Commune de Broc

Mise à l'enquête publique

La Commune de Broc met à l'enquête publique **l'adaptation du plan d'aménagement local**, à savoir les modifications suivantes :

Suppression des espaces réservés des cours d'eau sur le Plan d'affectation des zones (réf. mise à l'enquête du 03.06.2022 - adaptations du PAL).

Plan d'aménagement local PLAN D'AFFECTATION DES ZONES A Modifications

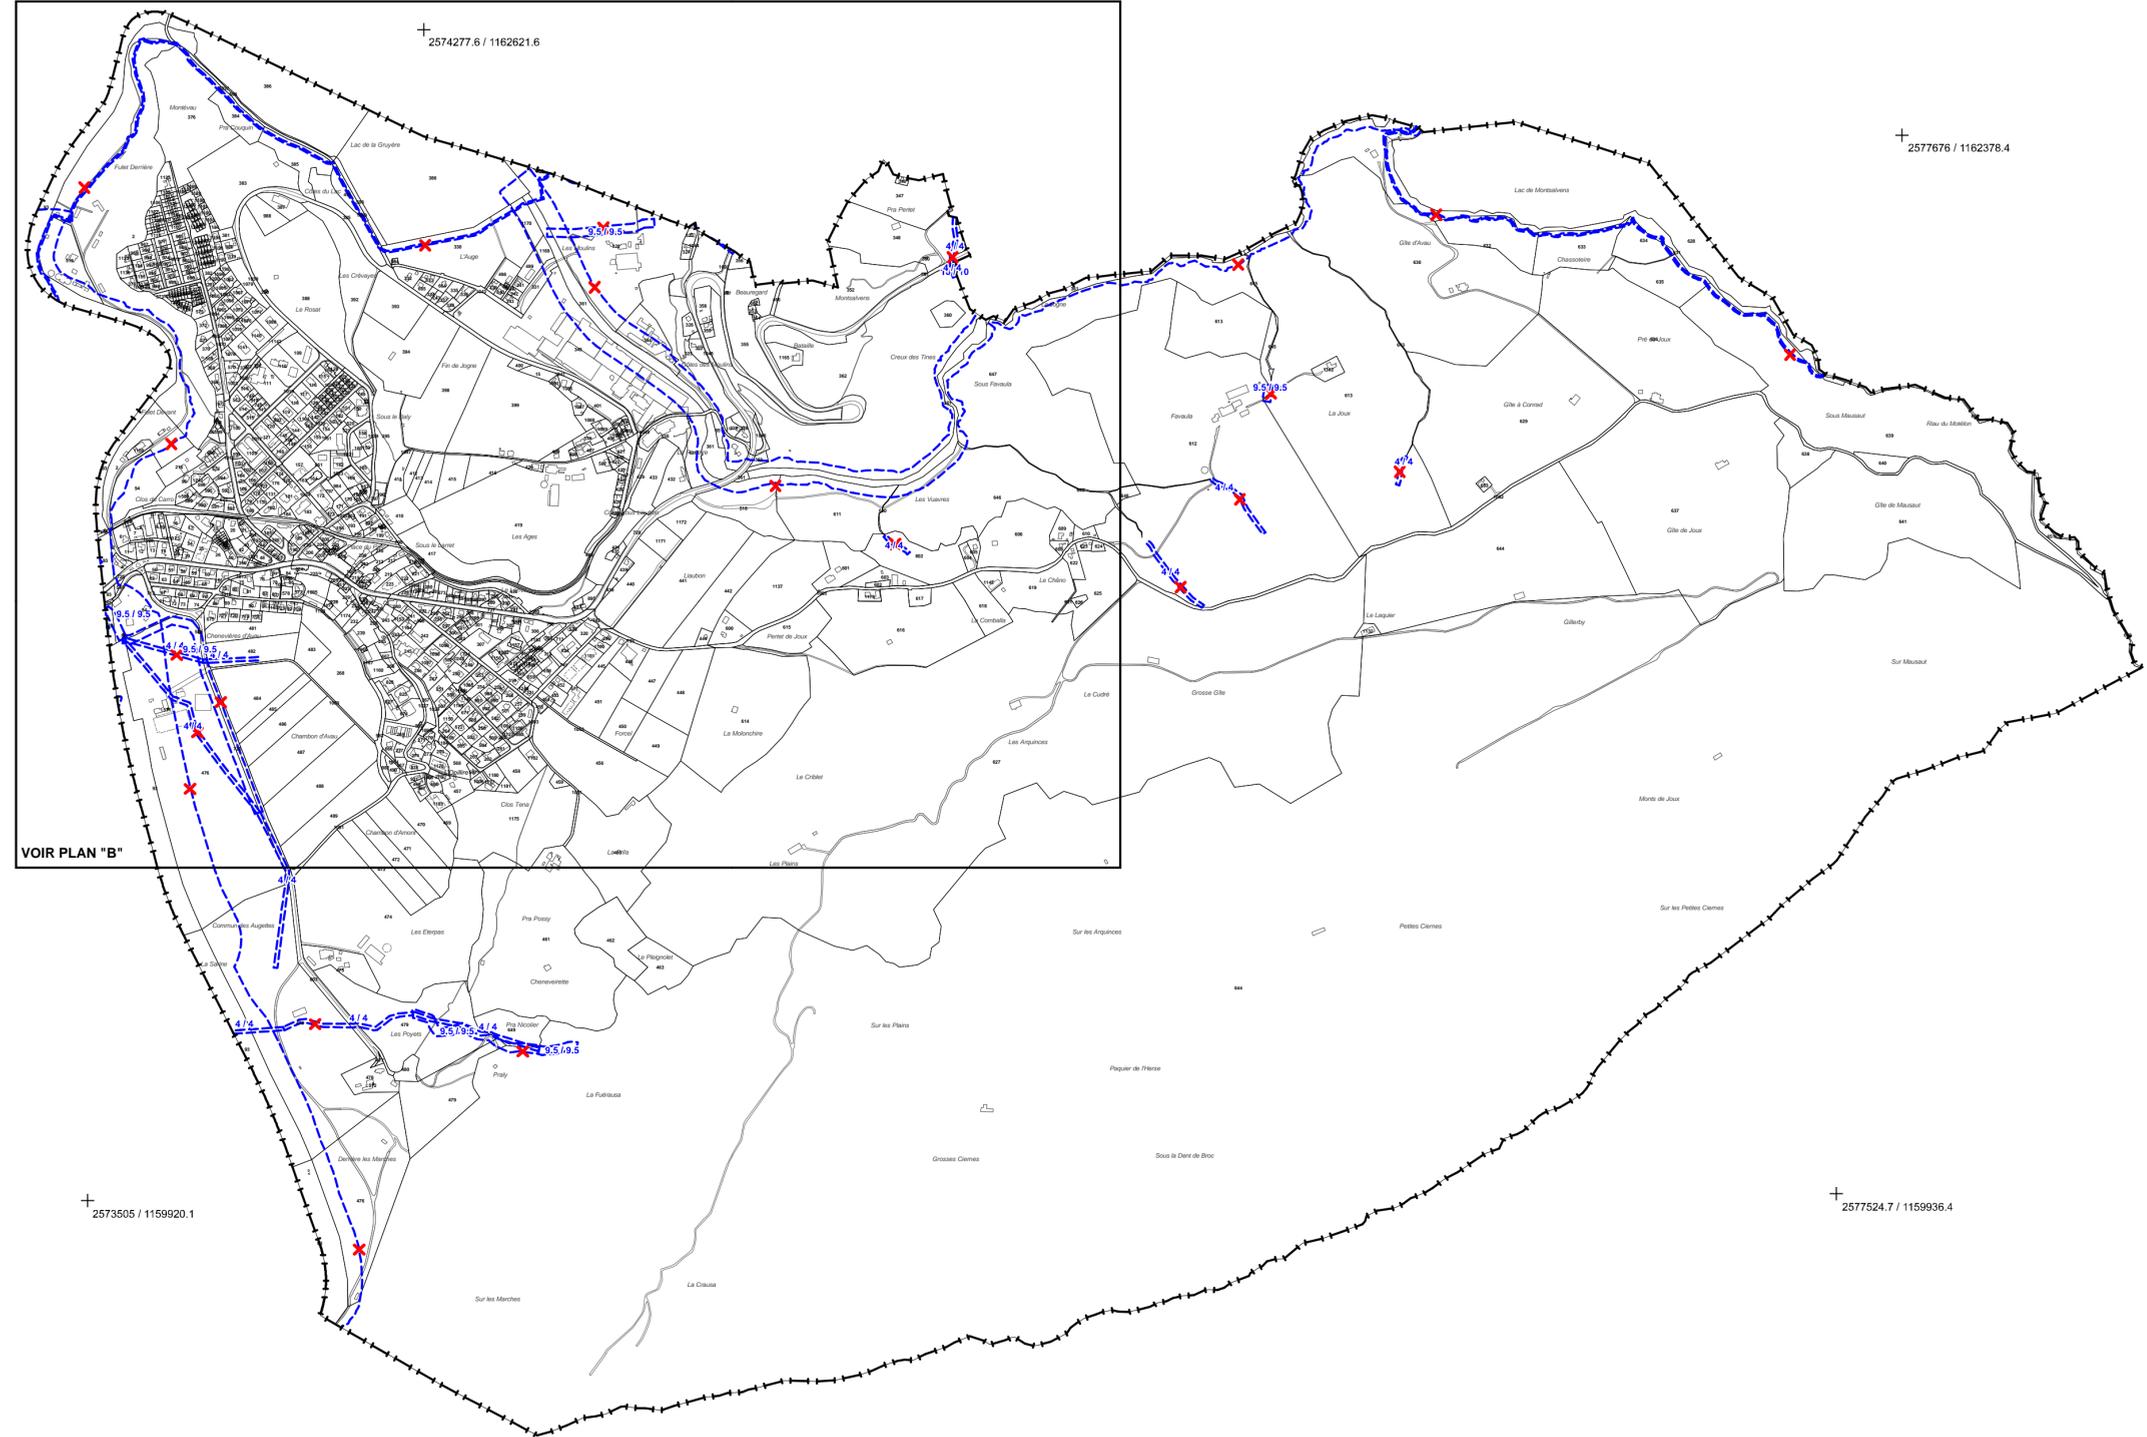
modifie le PAZ : en retirant les espaces réservés des cours d'eau
